Dot.: ogłoszenia nr 2023/BZP00454509 z 20.10.2023 r. o zamówieniu publicznym na roboty budowlane pn. „Budowa budynku mieszkalnego wielorodzinnego wraz z zagospodarowaniem terenu przy ul. Leśnej 30 w Świdnicy”.

ZAPYTANIA DO TREŚCI SWZ

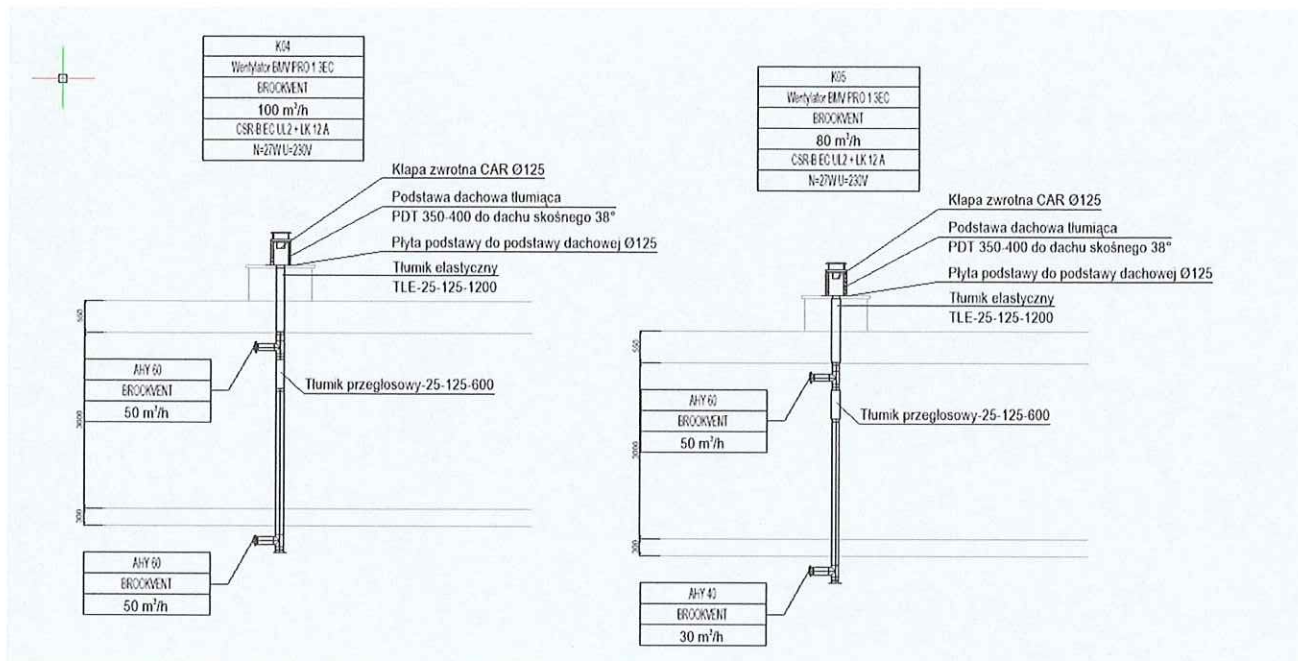
3. Zlewozmywak należy skalkulować jako dwukomorowy montowany do blatu? czy nakładany na szafkę?

Odp. Zgodnie z podanym na zdjęciu wzorem i opisem: „zlewozmywak ze stali nierdzewnej jednokomorowy z ociekaczem o wymiarach 60x80 cm, nakładany gładki”, montowany do blatu.
